Sujet: [INTERNET] enquête publique Elargissement de l'A10

Monsieur le Président de la commission d'enquête en charge de l'enquête concernant l'élargissement de l'autoroute A 10,

**Objet : Enquête publique - Autoroute A10 – Projet d'aménagement à 2x3
voies**

Objet : Avis du SMVA sur le projet d'élargissement de l'A10

**BASSIN MULTIFONCTION
N° 3400**
Surface active = 10,48 ha
Volume réservé = 2000 m³
Surface sur profondeur = 707 m²
Débit de base = 14 m³/s
Pente à l'aval = 1/40 m

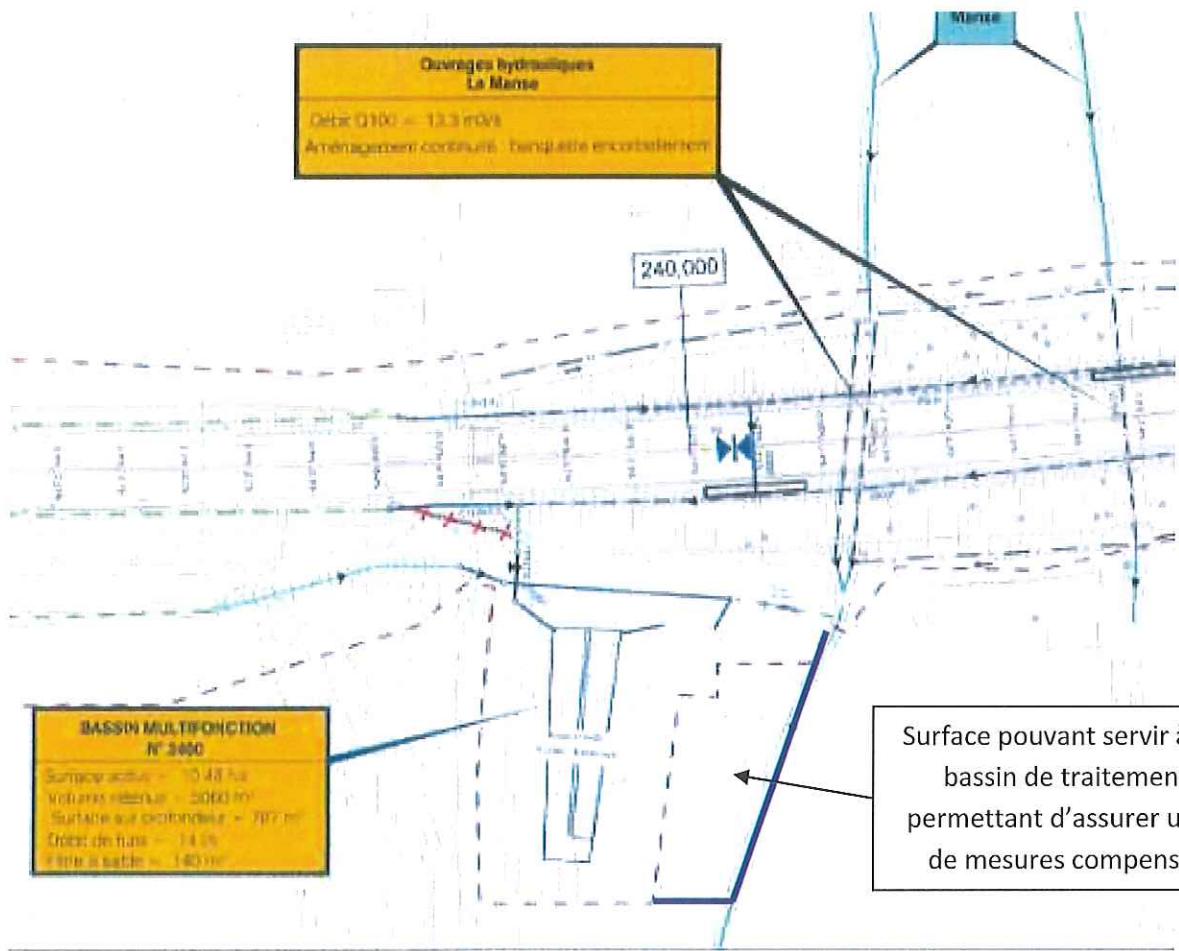
Concernant le nouveau bassin de traitement des eaux situées dans la vallée de la Manse (N°2400), les techniciens du syndicat de la Manse trouveraient pertinent de l'allonger jusqu'à la Manse (voir ci-après). En effet, le nouveau parcellaire permettrait à la fois d'avoir une meilleure efficacité d'un point de vue qualitatif et quantitatif, mais également au niveau des mesures compensatoires indiquées dans le dossier sur la partie aval de l'A 10. Le propriétaire actuel ne souhaitant pas réaliser la compensation - d'après nos informations - le fait d'être propriétaire sur une rive permettrait à minima de respecter les engagements. Par ailleurs, le propriétaire exploitant agricole ne pourra techniquement pas cultiver économiquement et positivement la surface proposée, isolé entre le bassin et le cours de la Manse.

Surface pouvant servir à agrandir le bassin de traitement tout en permettant d'assurer une quantité de mesures compensatoire (lit)
